## 下水道整備方針案の修正について

### 2 下水道整備方針案の修正内容

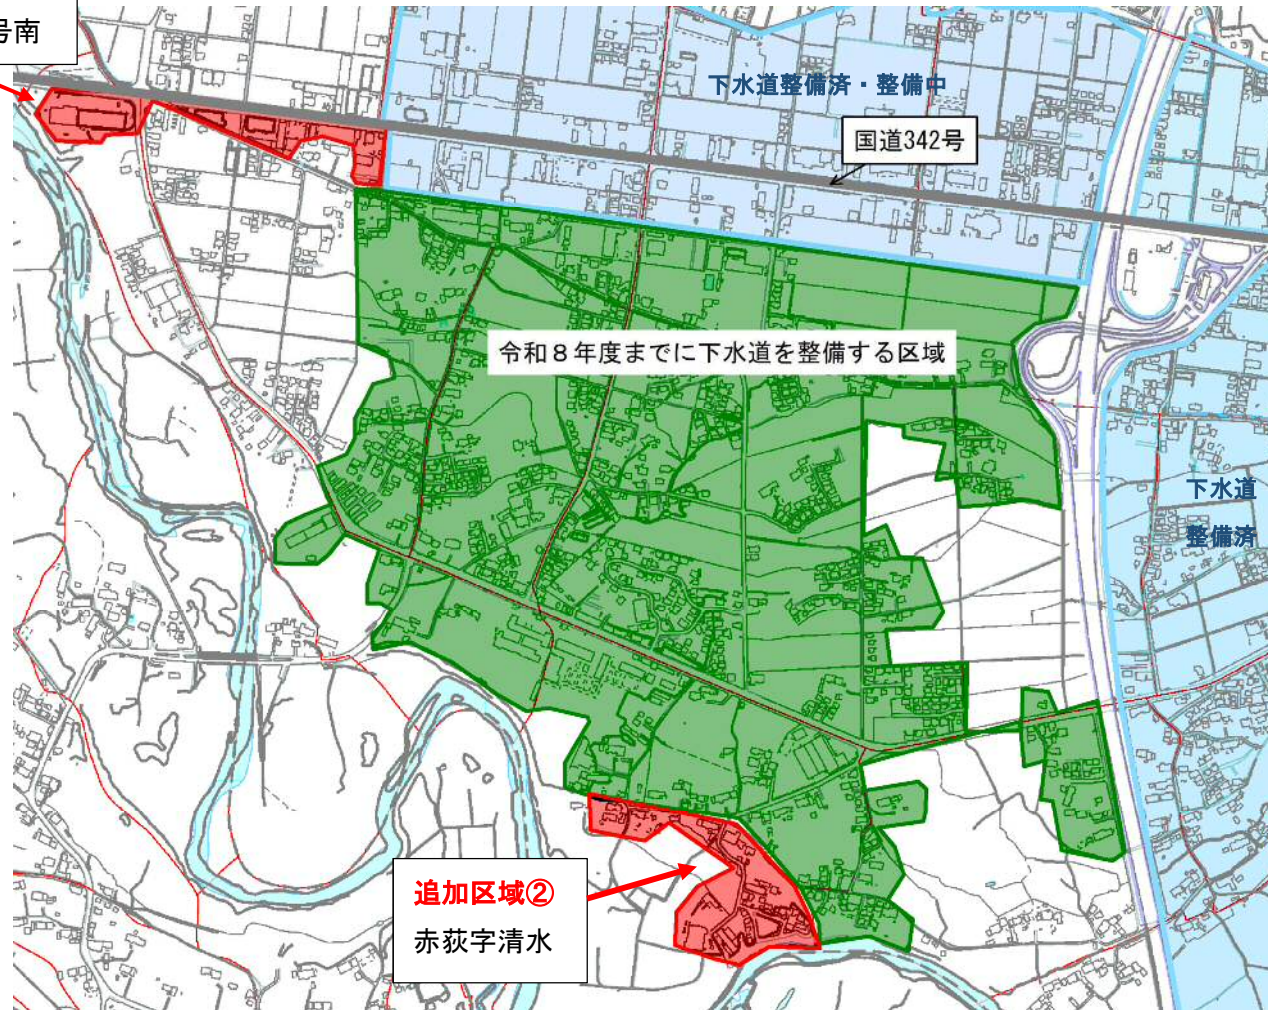
下水道で污水处理を進める区域を追加  
(地図上の赤色部分)

追加区域①  
国道342号南

追加区域②  
赤荻字清水

※ 追加区域の下水道整備は、岩手県との協議が必要となるため、令和7年度以降となる見込みです。

##### ◇ 国道342号沿い

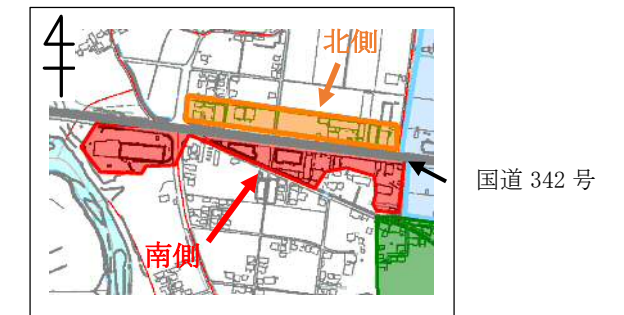
南側	北側
経費回収率	72.0%	30.0%

##### ◇ 沖線ルート② (赤荻字清水・松木)

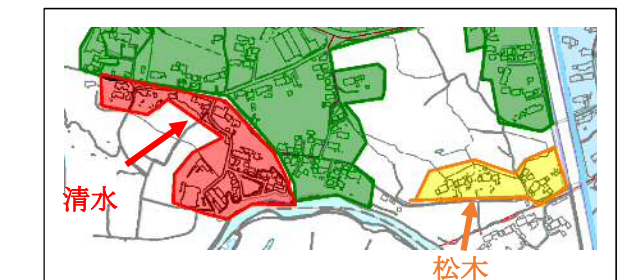
清水	松木
経費回収率	96.6%	33.5%
